**Verslag huishoudelijke elektrische installatie op laagspanning en zeer lage spanning****Algemeen:**

| Referentie: <b>003-20260626-03</b> | Datum controle: <b>26/06/2026</b> |

| Adres installatie:                                                                                                                                                                                | <b>Middenstraat 35, 9400 - Ninove</b> | Nummer teller(s):                    | <b>1LGZ0582263245</b> |

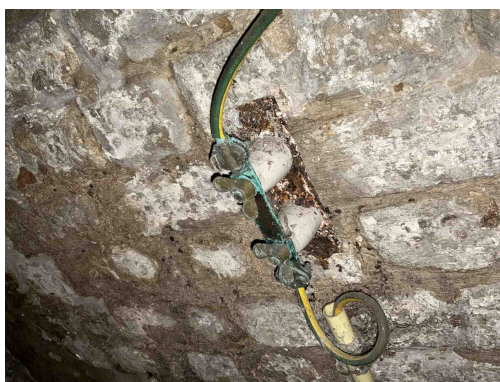
**C13** - Onvoldoende bevestiging van de leiding(en) (Boek 1: 5.2.9.5).

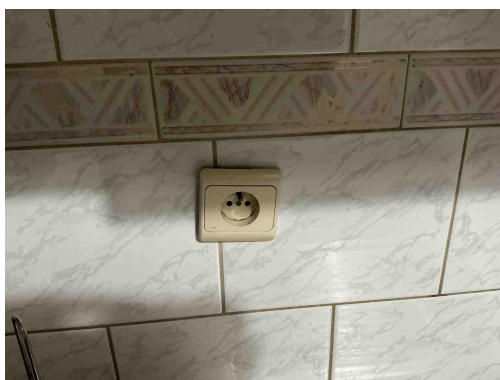
Aardingsonderbreker beschadigd  
*Opmerking: Corrosie*

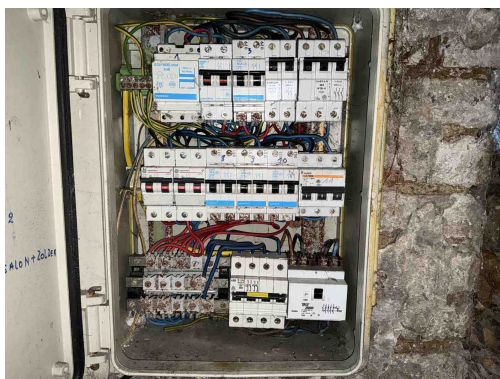
**T10** - Bepaalde contactdozen en/of schakelaars zijn niet degelijk bevestigd (Boek 1: 1.4.1.3).
